H4-CA-193-R00

浜岡原子力発電所 敷地の地質・地質構造（コメント回答） 補足説明資料

審査会合・現地調査におけるコメント一覧（未回答分）

大深度ボーリングNo.5孔及びNo.7孔について

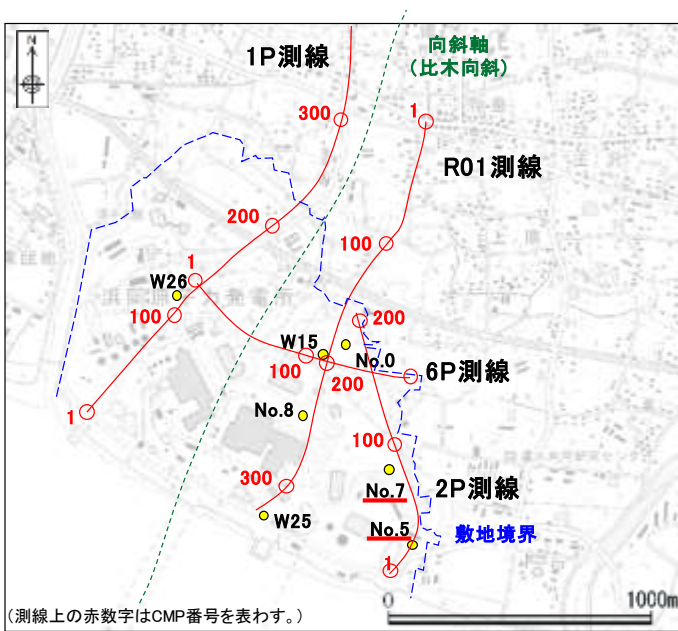
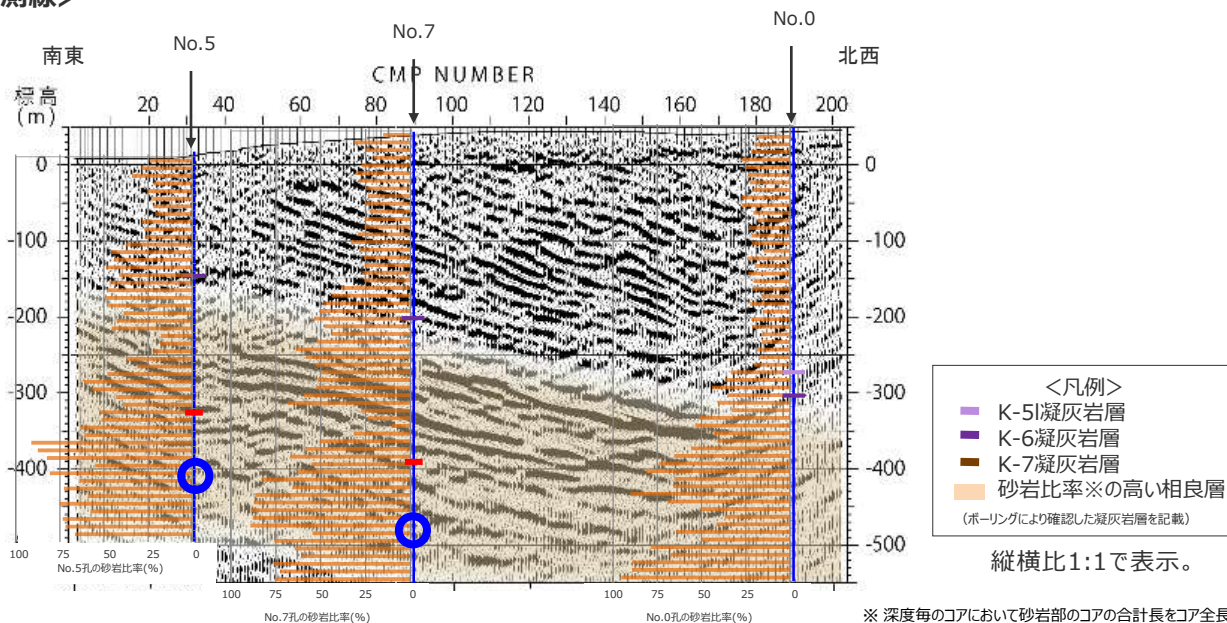
<コメントNo.88>

- 大深度ボーリングNo.5孔及びNo.7孔の柱状図において、H断層系と関連するような性状の記載のある深部の断層について、事業者の解釈を示すこと。

<回答要旨>

- 大深度ボーリングNo.5孔及びNo.7孔の柱状図において、H断層系と関連するような性状の記載のある深部（K-8凝灰岩以深）の断層等について、ボーリングコアで観察される性状から、H断層系と同性状の断層に該当するかどうかの解釈を示す。

- 大深度ボーリングNo.5孔, No.7孔は, 反射断面の2P測線上に位置している。
- 大深度ボーリングNo.5孔及びNo.7孔の柱状図において, H断層系と関連するような性状の記載 (“地層混交帯”の記事) のある, 深部 (K-8凝灰岩層以深) の断層はそれぞれ以下の通りである。
 - 大深度ボーリングNo.5孔: 深度 420.30 ~ 423.56m (標高-409.37~-412.63m)
 - 大深度ボーリングNo.7孔: 深度 521.45 ~ 522.55m (標高-477.57~-478.67m)

【深部の断層の解釈】

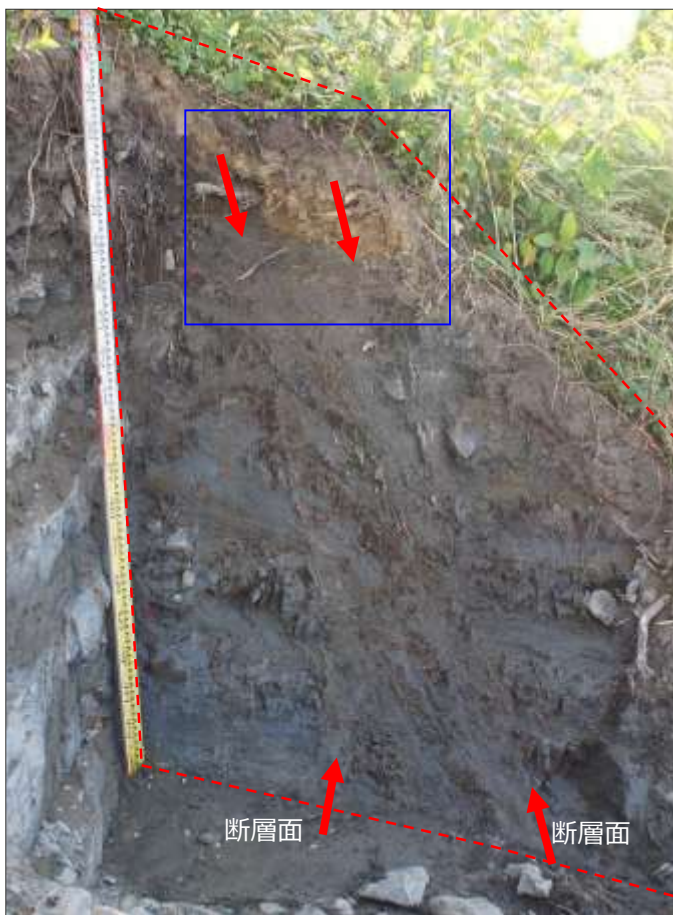
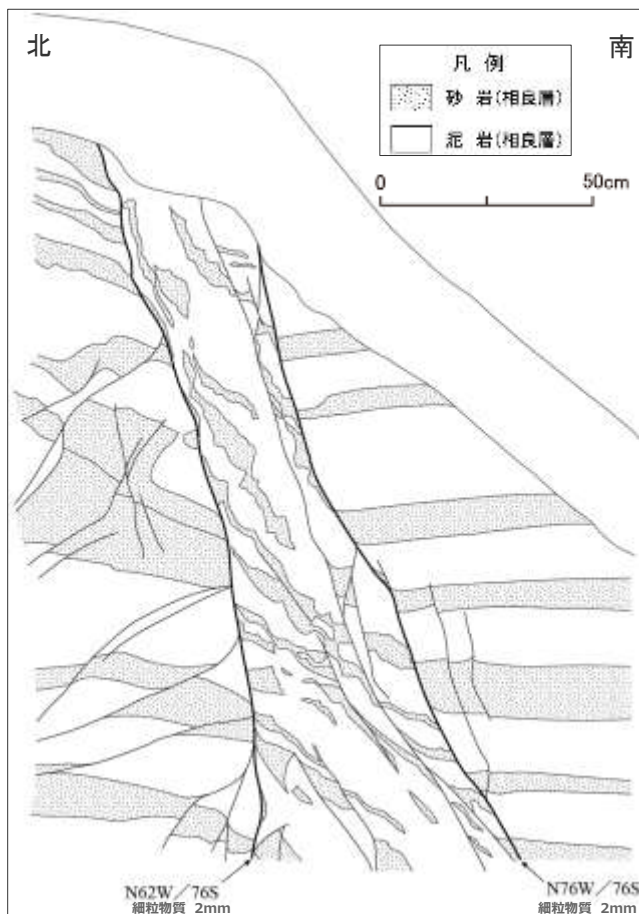
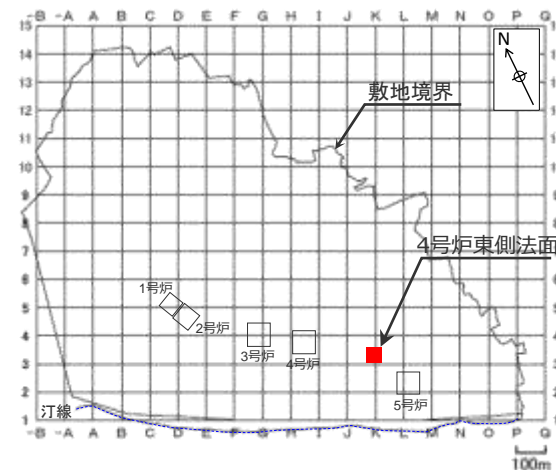
<コメントNo.88>

- 大深度ボーリングNo.5孔及びNo.7孔の柱状図において、H断層系と関連するような性状の記載のある深部の断層について、事業者の解釈を示すこと。

大深度ボーリングNo.5孔，No.7孔の深部（K-8凝灰岩以深）にある，柱状図に“地層混交帯”とされている区間については，堆積時の構造または掘削・採取時のコアの乱れ等であり，H断層系と同性状の断層には該当しないと解釈している。

H断層系活動性評価のまとめフローに関する変更点

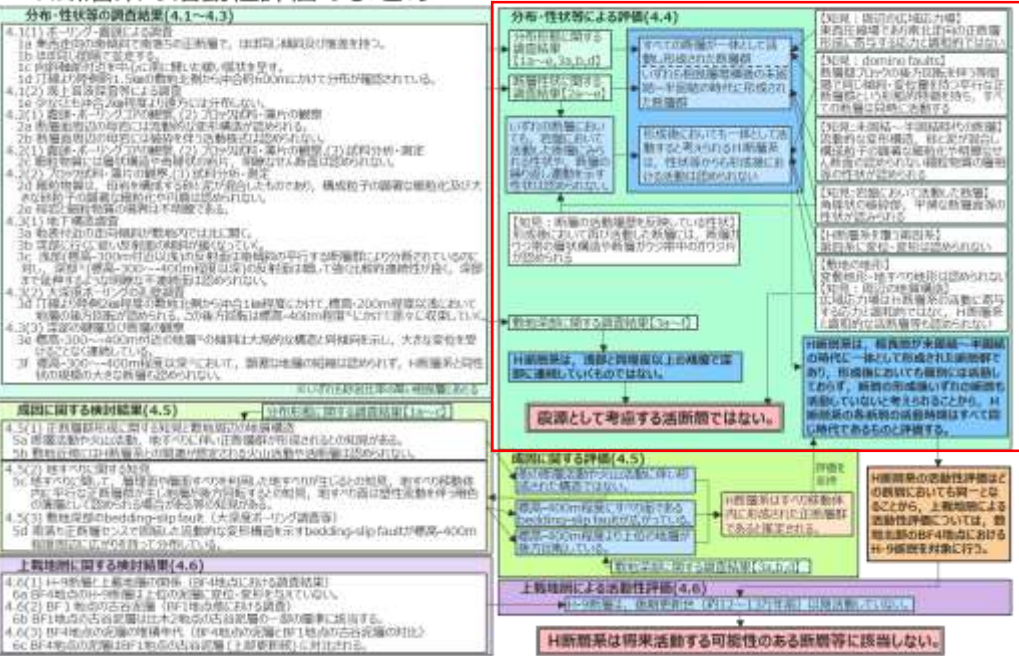
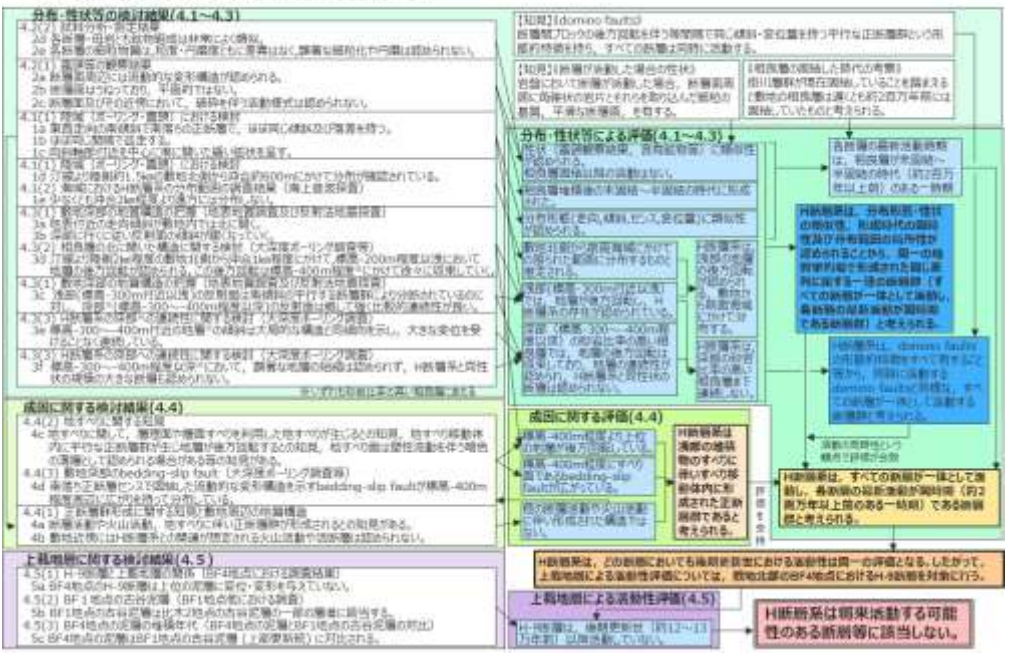
第871回(2020.7.3)審査会合からの主な追加, 修正

変更箇所
